改善箇所説明図

リバースユニット

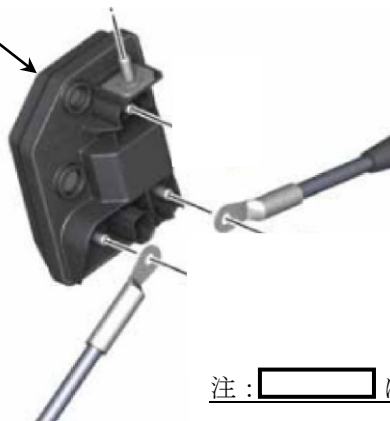
リバースユニットにおいて、製造工程が不適切なため、当該ユニットの密閉性が不足して内部に水分が浸入し、電気コンタクトが電蝕することがある。そのため、ユニット内で過熱され、電子回路が熱損傷して機能不良となり、最悪の場合、火災に至るおそれがある。

全車両、リバースユニットを良品と交換する。

リバースユニットに白色ペイントを塗布する
